# Reactie op voorstellen consultatietrajecten Lelystad Airport

LUCHTVERKEERSLEIDING

Referentienummer CS/PPM/2017/404  
Versienummer 2.0  
Versiedatum 14 februari 2018

Figuur 4-1 Geconsulteerd ontwerp Lelystad CTR

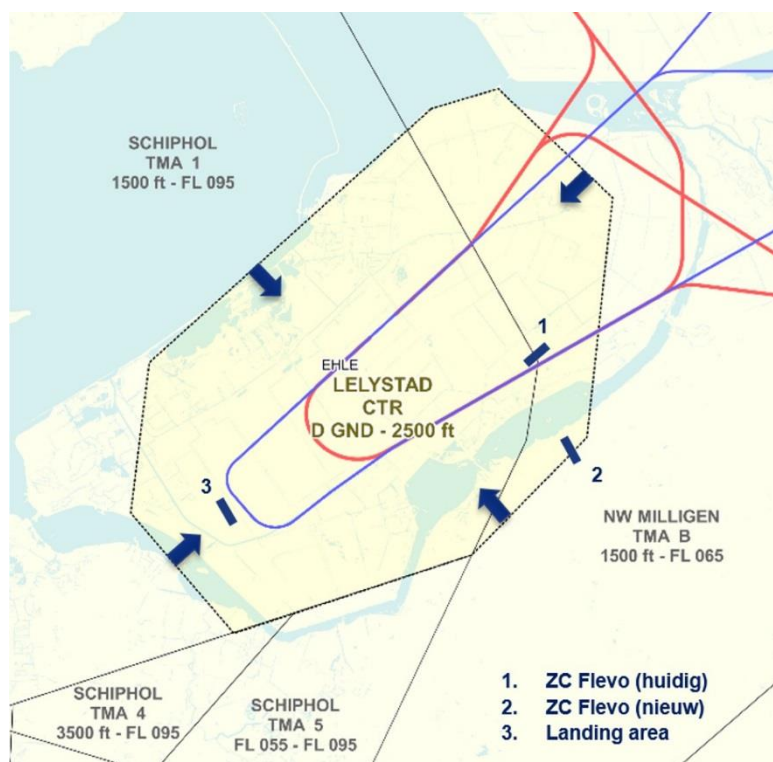
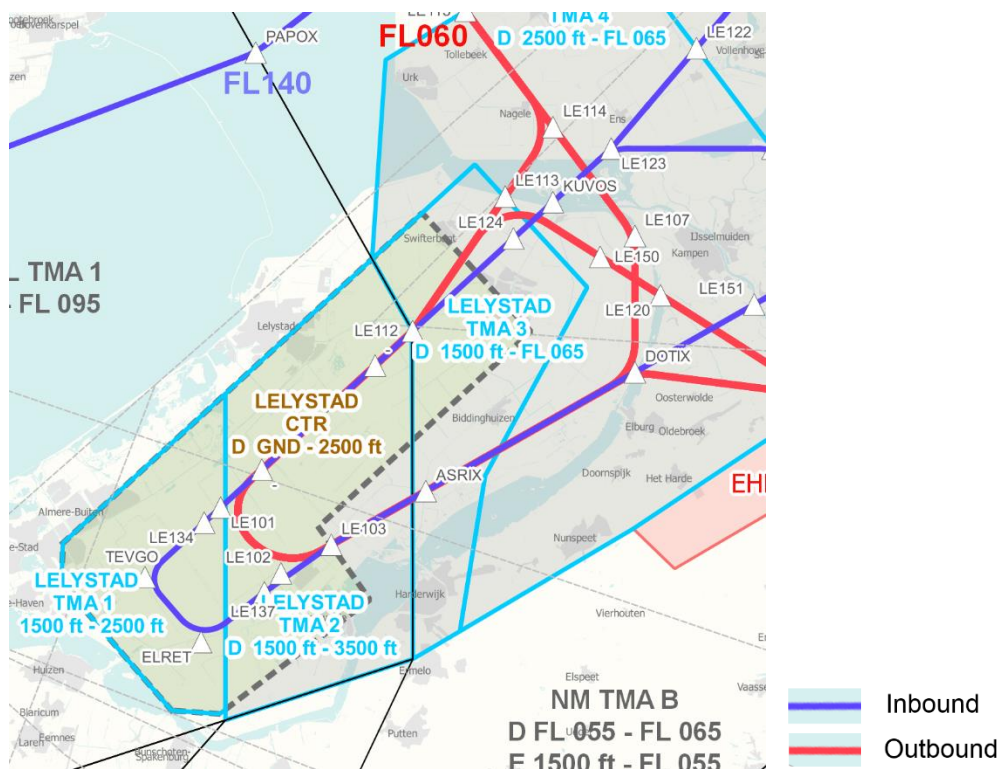
Er zijn diverse voorstellen gedaan door luchtruimgebruikers om het vanuit de toren gecontroleerde luchtruim (CTR) op Lelystad Airport te verkleinen en enkele specifieke activiteiten binnen de CTR toe te staan. LVNL en CLSK zien mogelijkheden om deze voorstellen in belangrijke mate te honoreren. De CTR is aan de hand van de gedane voorstellen verkleind en zal nu drie zeemijl (5,6 km) aan weerszijden vanaf de vliegroutes lopen. Dit is de minimale grootte die nog voldoende veiligheidsmarges bevat. Aan de noord- en zuidzijde ontstaan hierdoor corridors waarlangs de kleine luchtvaart Flevoland kan passeren. Hierdoor ontstaat meer ruimte voor de kleine luchtvaart buiten de Lelystad CTR. De luchtverkeersleiding hoeft geen toestemming te geven voor het vliegverkeer om het betreffende

luchtruim in te vliegen. Daarom is ook geen radiotelefonielicentie benodigd. De kleine luchtvaart kan vrijelijk door dit luchtruim vliegen.

Het gebruik van de 'Simulated Forced Landing Area' waar noodlandingen worden geoefend als onderdeel van de vliegopleiding, blijft mogelijk binnen de CTR. Door de verkleining van de CTR ontstaat tevens meer ruimte in Gelderland waar zweefvliegclub ZC Flevo thans zoekt naar een nieuwe locatie. Zij kunnen op het huidige terrein blijven vliegen tijdens de overgangsfase naar de nieuwe vaste locatie<sup>4</sup>.

Figuur 4-3 Geconsulteerd ontwerp Lelystad TMA

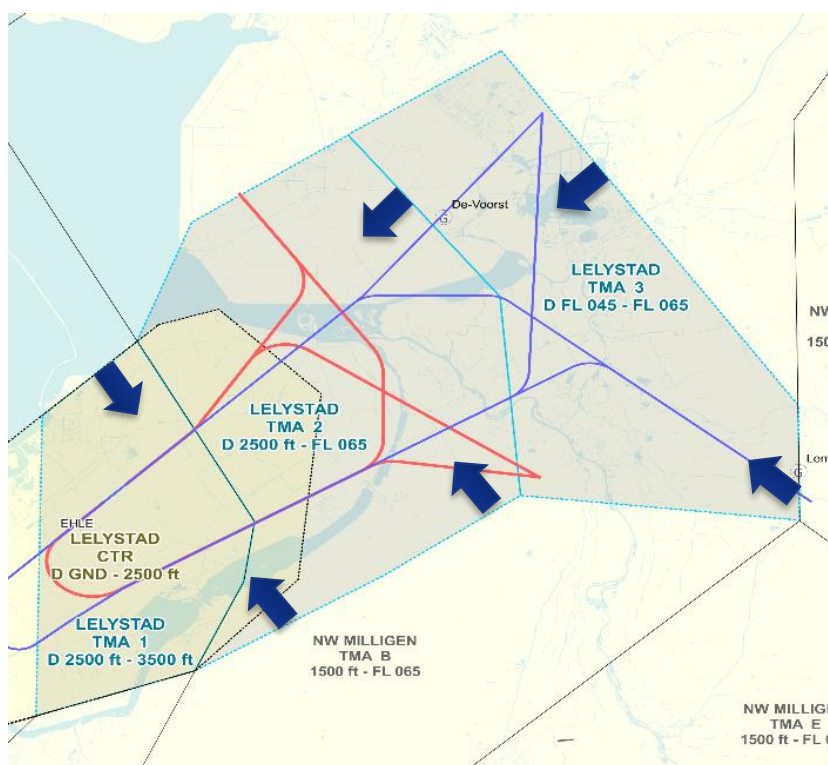
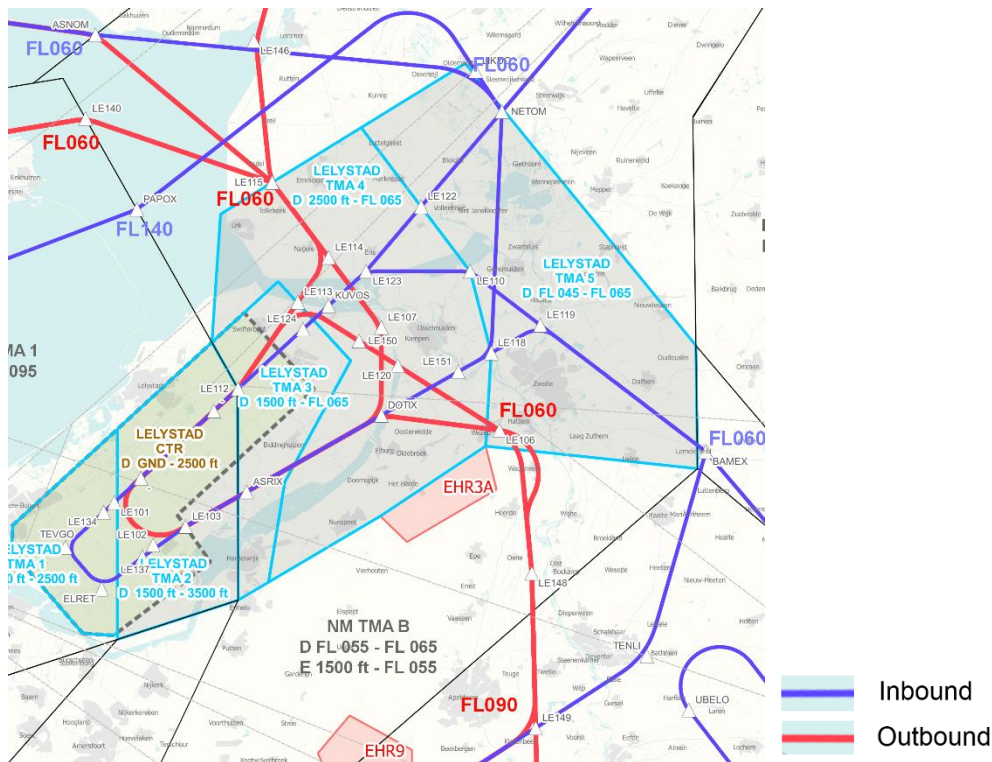
Er zijn diverse voorstellen gedaan door luchtruimgebruikers om de TMA te wijzigen. De TMA is de zone rondom de CTR waarbinnen het naderend en vertrekkend verkeer rondom de luchthaven wordt gecontroleerd. De TMA is in het nieuwe ontwerp aan de hand van de gedane voorstellen aan de noordwestzijde verkleind. Hierdoor komt meer luchtruim beschikbaar waar de kleine luchtvaart zonder toestemming te vragen aan de luchtverkeersleiding, gebruik van kan maken. Het lateraal verkleinen van de TMA op andere locaties is niet mogelijk, voornamelijk omdat voldoende ruimte nodig is om vliegtuigen op veilige afstand van elkaar te laten passeren. Figuur 4-4 toont het ontwerp van de routes binnen de TMA.

Tot slot is voorgesteld om binnen de TMA een Radio Mandatory Zone (RMZ) en Transponder Mandatory Zone (TMZ) in te stellen ten behoeve van kleine luchtvaart. Hiermee krijgt dit verkeer vrije toegang tot de TMA, zonder verplicht de verkeersleider via de radio op te roepen. Om een dergelijke verlichting van de werklust voor vliegers en verkeersleiders mogelijk te maken moet de luchtruimklasse van de TMA worden gewijzigd naar klasse E. Dit is echter niet in lijn met de in Nederland gehanteerde 'Criterium Catalogus Luchtruim<sup>5</sup>' (CCL) voor het beheersen van de risico's van een luchtruim waarin grote hoeveelheden VFR en IFR vluchten vliegen. Luchtruim met klasse E wordt namelijk niet gecontroleerd door luchtverkeersleiding. Dit betekent dat er geen verplichting is voor het overige verkeer aanwijzingen op te volgen, terwijl dat in gecontroleerd luchtruim wel moet. Mede hierdoor stuit dit op veiligheidsbezwaren bij de luchtvaartmaatschappijen voor groot verkeer. De TMA is daarom geclassificeerd als klasse D. Klasse D is evenwel volledig toegankelijk voor de kleine luchtvaart; er is alleen toestemming van de luchtverkeersleiding nodig en de vlieger dient over een radiotelefonielicentie te beschikken.

In 2018 zal een initiatief met LVNL/CLSK en KNVvL/AOPA worden gestart, waarbij de toepassing van een concept met RMZ/TMZ in (delen van) het Nederlandse luchtruim wordt onderzocht.

Figuur 4-5 Geconsulteerd ontwerp van wachtgebieden

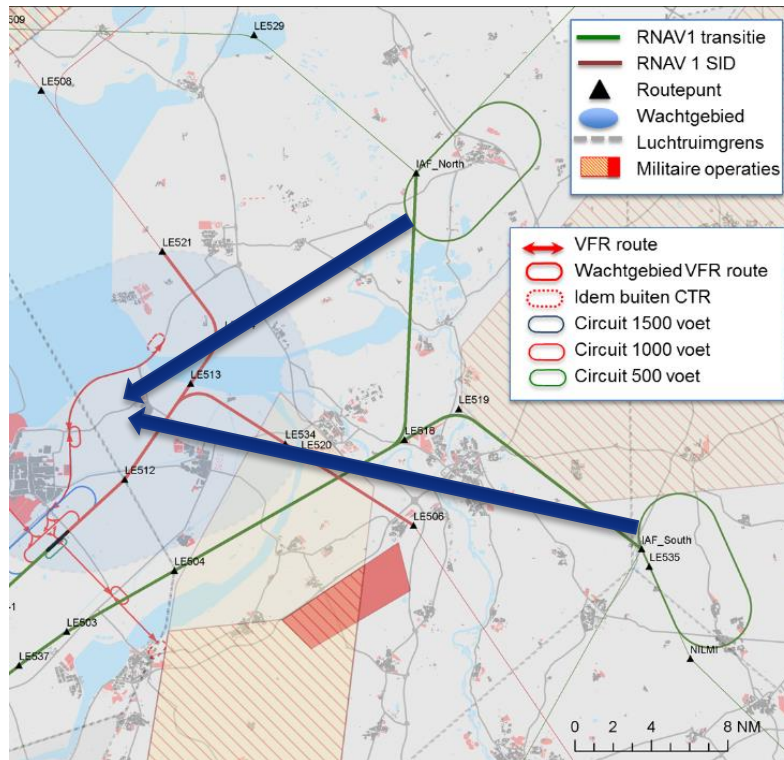
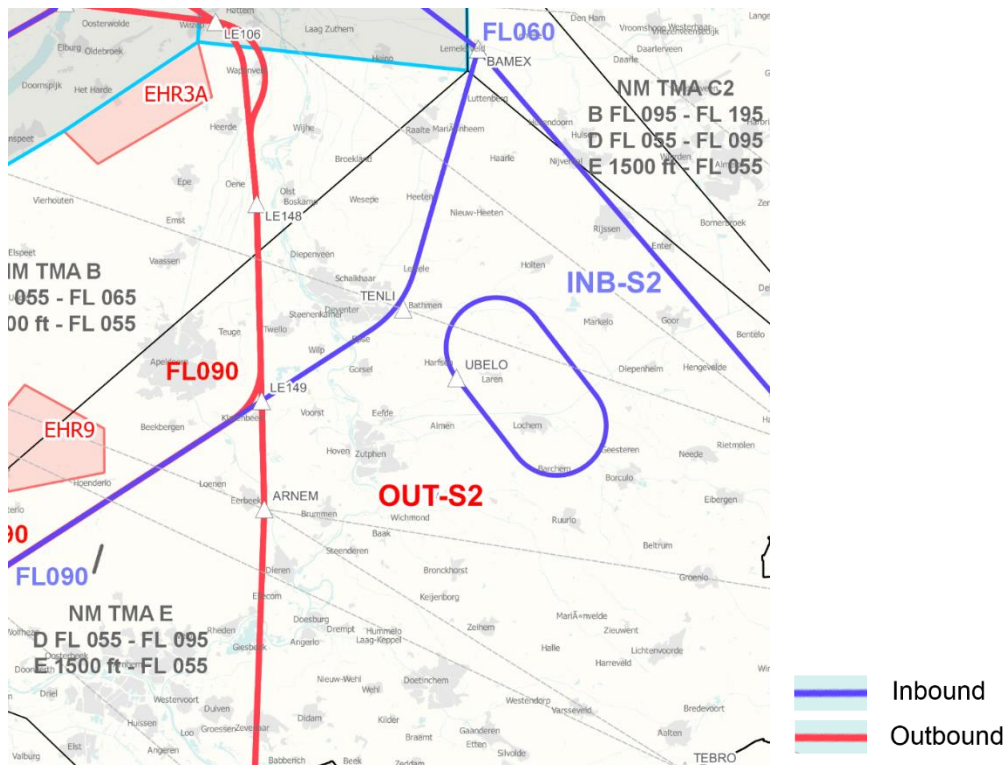
Over de hoogtes en locaties van de wachtgebieden zijn veel zorgen geuit door zowel luchtruimgebruikers als omwonenden. Luchtruimgebruikers hebben voorgesteld beide

wachtgebieden bij de IAF Noord (Steenwijkerland) en IAF Zuid (Lemelerveld) te vervangen door een enkel wachtgebied boven het vliegveld Lelystad, in lijn met de situatie bij de luchthaven Eindhoven, zodat het luchtruim in de omgeving van IAF Noord en IAF Zuid niet beperkt wordt voor zweefvliegen. Daarbij wordt voorgesteld een nieuw wachtgebied voor twee vliegtuigen boven vliegveld Lelystad te realiseren, onder wachtgebied ARTIP van Schiphol. Onderstaande figuur toont het geconsulteerde ontwerp voor de wachtgebieden en geeft schematisch het voorstel weer voor het verplaatsen van de wachtgebieden naar ARTIP.

Verder is de suggestie gedaan door luchtruimgebruikers en de bewonersdelegatie om de ondergrens van wachtgebied ARTIP voor inkomend verkeer richting Schiphol met 1.000 voet (circa 300 meter) te verhogen naar FL080. Dit voorstel is tevens geïdentificeerd in de second opinion van Helios als mogelijke oplossing om negatieve effecten op de luchtruimgebruikers op Teuge en ter hoogte van Lemelerveld te verkleinen.

Er is er een alternatieve oplossing gevonden die voldoet aan de uitgangspunten, en tegemoet komt aan zorgen van de omgeving. Dit houdt in het verplaatsen van wachtgebieden bij Steenwijk en Lemelerveld door één andere - hoger gelegen - locatie boven de noordelijke Achterhoek (in NM TMA E). Gelet op de ervaringen bij Eindhoven wordt verwacht dat het wachtgebied ongeveer 1 keer per kwartaal wordt gebruikt. Deze oplossing beperkt de overlast voor omwonenden doordat dit wachtgebied op FL090 gerealiseerd wordt in plaats van FL060 (of te wel op 2.700 meter in plaats van 1.800 meter), en wordt mogelijke overlast bij Steenwijkerland, Weerribben en Lemelerveld gereduceerd. Hiermee wordt tegemoet gekomen aan wensen van zowel bewoners als luchtruimgebruikers. Figuur 4-6 toont het ontwerp van het nieuwe wachtgebied.

Uitgangspunt voor het ontwerp is dat het Schipholverkeer niet negatief beïnvloed wordt. Dit is vertaald naar een gelijkblijvend ACC-werkgebied, en dus ongewijzigde CTA East. Het verhogen van ARTIP impliceert een aanpassing van ACC-werkgebied. Dit betekent minder capaciteit voor het wachtgebied en dus een beperking van de capaciteit bij verstorende omstandigheden. Opgemerkt wordt dat het aanvliegen van ARTIP op de bestaande FL070 is verweven in een veelvoud aan vliegprocedures en werkwijzen. Daarmee heeft het verhogen van ARTIP verstrekkende gevolgen voor de complete afhandeling van het verkeer naar Schiphol, en kan dus niet los van andere wijzigingen worden doorgevoerd. In het ontwerp van de aansluitroutes voor Lelystad Airport kan het voorstel daarom niet meegenomen worden. Voor de langere termijn wordt door LVNL en CLSK deze optie herkend als mogelijke oplossingsrichting voor de herziening van het luchtruim, zoals in de reactie op de second opinion van Helios is toegelicht (zie hoofdstuk 3.4).

Figuur 4-7 De huidige Nieuw Milligen TMA's

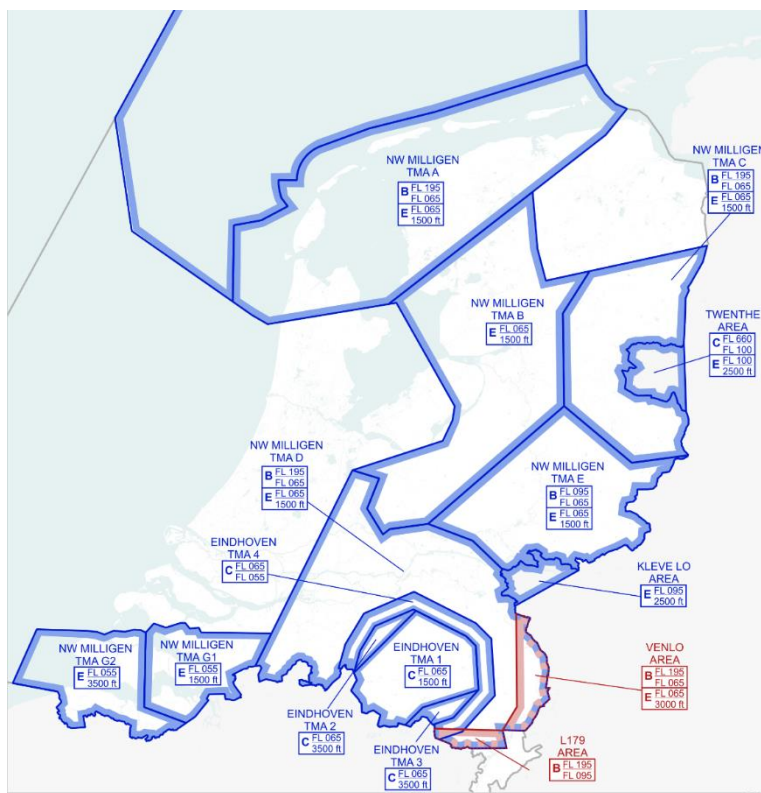
Voor de Nieuw Milligen TMA's zijn diverse voorstellen gedaan door luchtruimgebruikers. Deze TMA's heten zo, omdat CLSK luchtverkeersleiding (tot voor kort) vanuit locatie Nieuw Milligen plaatsvond. De voorstellen hebben betrekking op het behoud van het parachutespringen op vliegveld Teuge en het aanpassen van de luchtruimclassificatie met als doel de toegang voor

Er zijn diverse voorstellen gedaan om de vliegroute over vliegveld Teuge te verplaatsen, te verhogen of conditioneel te maken (dus niet onder alle omstandigheden beschikbaar). De voorstellen bevatten het verhogen van de ondergrens van het luchtruim, en verplaatsen van vliegroutes ten westen van Teuge en ten oosten van Teuge aansluitend op een bestaande vertrekroute vanaf luchthaven Eelde. Alle voorstellen zijn strijdig met de uitgangspunten van de routeset B+ of zorgen voor interferentie met het Schipholverkeer en verkeer uit de richting van de luchthaven Düsseldorf (zie ook de toelichting in hoofdstuk 3.2.1).

klein deel van NM TMA C (ten noorden van NM TMA E) ook klasse D voor FL055-FL065. Dit deel is het luchtruim 3,5 NM ten noorden van INB-S2. Er is door luchtruimgebruikers voorgesteld om de genoemde delen van het luchtruim naar klasse E te wijzigen. Aangezien het merendeel van de vluchten via NM TMA B en E vliegt, is er conform de CCL gekozen voor klasse D. Bij het bepalen van de juiste luchtruimclassificatie is niet alleen het aantal vliegtuigbewegingen een criterium, ook de verwachte complexiteit van de verkeersmix speelt een doorslaggevende rol. Op basis daarvan is gekomen tot luchtruimklasse D in de betreffende gebieden.

Daarnaast is voorgesteld door luchtruimgebruikers om alleen het luchtruim rondom de routes te wijzigen in plaats van gehele TMA's. Tevens wordt voorgesteld om het RMZ/TMZ mechanisme te gebruiken om de toegang te reguleren. Er is gekozen om de gehele NM TMA B en E de klasse D te maken vanaf FL065 en hoger. Deze luchtruimwijziging is nodig, omdat voor het type verkeer dat geaccommodeerd wordt, met de betreffende verkeersaantallen, luchtruim benodigd is waarbij geen ongecontroleerde VFR bewegingen kunnen interfereren met het Lelystadverkeer. Opgemerkt wordt dat geconsulteerde luchtvaartmaatschappijen ook de voorkeur geven aan verkeersafhandeling in klasse D.

Voor het parachutespringen op Teuge is recent in overleg met betrokken partijen afgesproken om maatwerkafspraken te maken met als doel het parachutespringen op Teuge af te stemmen op de dienstregeling van Luchthaven Lelystad. Deze afspraken hebben betrekking op de periode tot de herindeling van het luchtruim. De komende periode worden deze afspraken geconcretiseerd.

Figuur 4-8 Geconsulteerd ontwerp sector 1 bij zuidwestelijk baangebruik

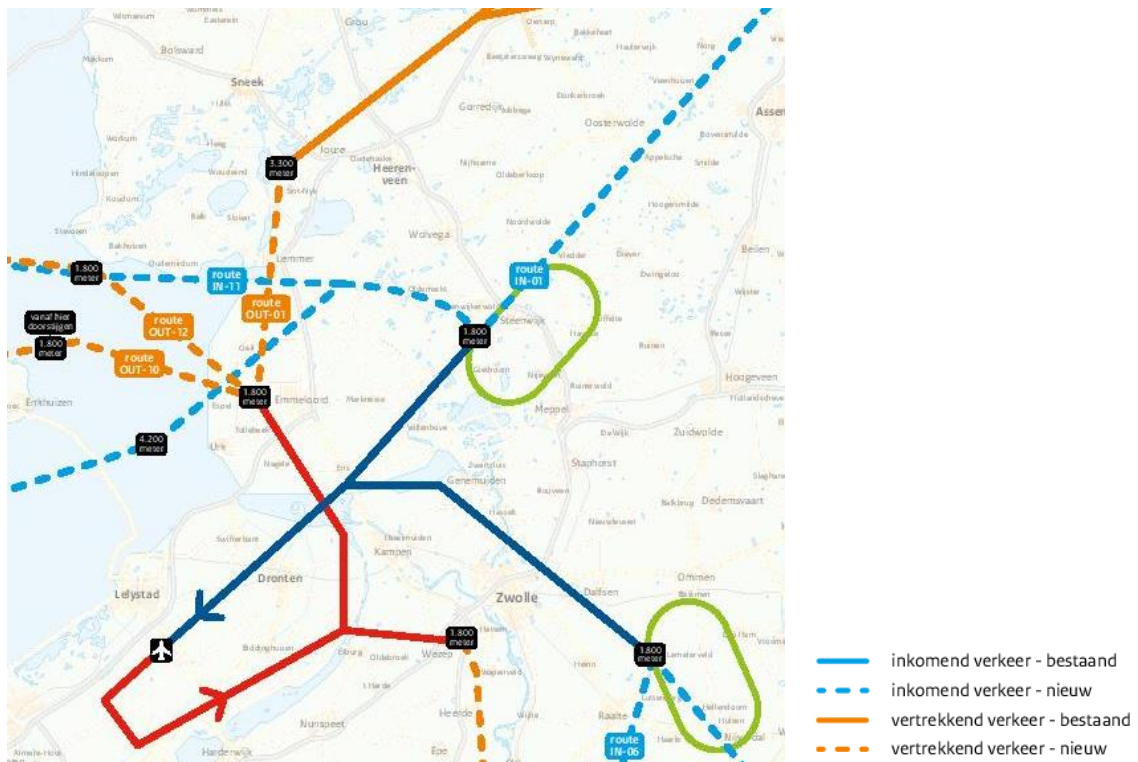
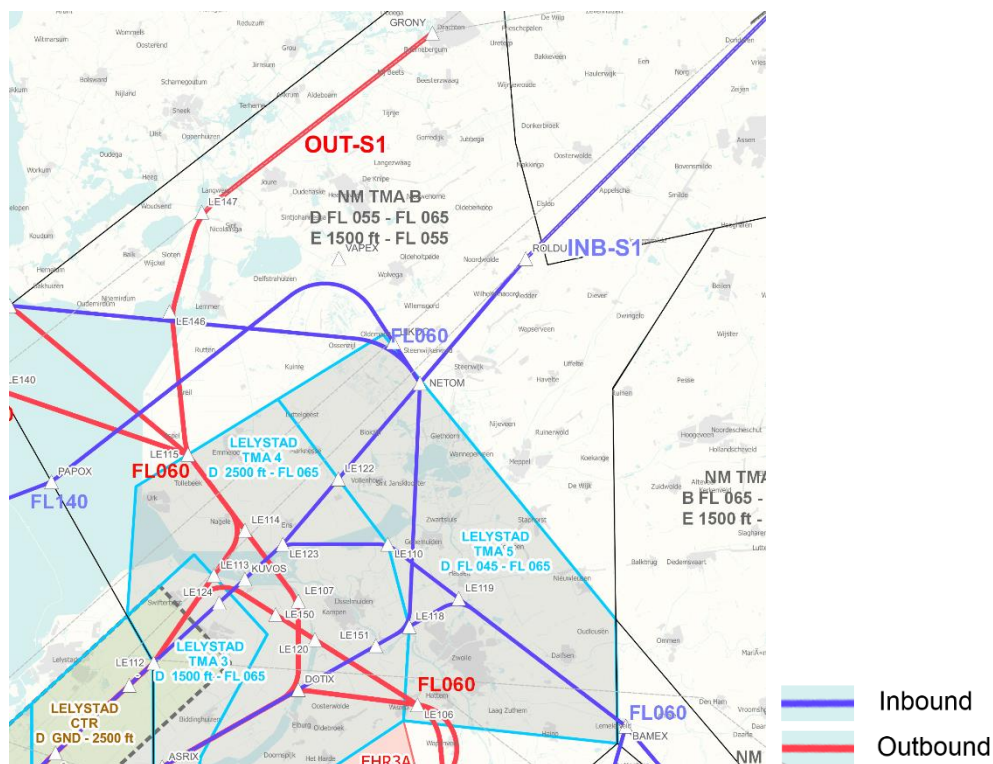
Zowel de bewonersdelegatie als de provincie Friesland hebben diverse voorstellen gedaan om de route van Lelystad Airport vanuit en naar het noorden aan te passen. Dit heeft met name betrekking op het toepassen van glijvluchtnaderingen, het ontzien van Lemmer, en natuurgebied de Weerribben. Zie Figuur 2-1 (pagina 5) voor een illustratie van de vijf luchtruimsectoren in Nederland.

In de internetconsultatie en door de bewonersdelegatie is het voorstel gedaan om de noordelijke vertrekroute om Lemmer heen te leggen (zie Figuur 4-8). Dit is mogelijk en het ontwerp is hierop aangepast. Dit heeft naar verwachting een positief effect op de hinder. In dit gebied gelden geen formele hoogterestricties, wat betekent dat verkeer onbeperkt door kan klimmen mits de verkeerssituatie dit toelaat. Figuur 4-9 toont het nieuwe ontwerp van de aansluitroutes van en naar sector 1.

De nadering vanuit sector 1 zal in de praktijk in glijvlucht worden uitgevoerd mits dit niet leidt tot interferentie met Schiphol verkeer. Het volledig ontwerpen van de route als CDA naar Lelystad is echter niet mogelijk, omdat een vlucht die een CDA uitvoert in zijn dalprofiel rekening houdt met een ononderbroken, onverstoorde daling. Dit vereist dat het gebied vanaf de hoogte waarop de daling wordt ingezet vanuit sector 1 tot de hoogte van de IAF (Steenwijkerland), het punt waar vliegtuigen het luchtruim rondom Lelystad binnen vliegen, vrij is van ander verkeer. Dit is in het geval van de route naar IAF Noord een dusdanig groot gebied waar veel Schiphol verkeer vliegt dat deze onverstoorde nadering niet kan worden gegarandeerd en dus interferentie met Schiphol verkeer kan optreden.

Het verhogen van de IAF Noord zelf is niet mogelijk omdat dit negatieve effecten heeft op de capaciteit voor Schiphol.

Daarnaast is in het huidige routeconcept, na veelgehoord commentaar, de route nabij de Weerribben geoptimaliseerd. IN-13 bevat nu een grotere bocht richting IAF Noord waardoor de Weerribben grotendeels wordt ontzien.
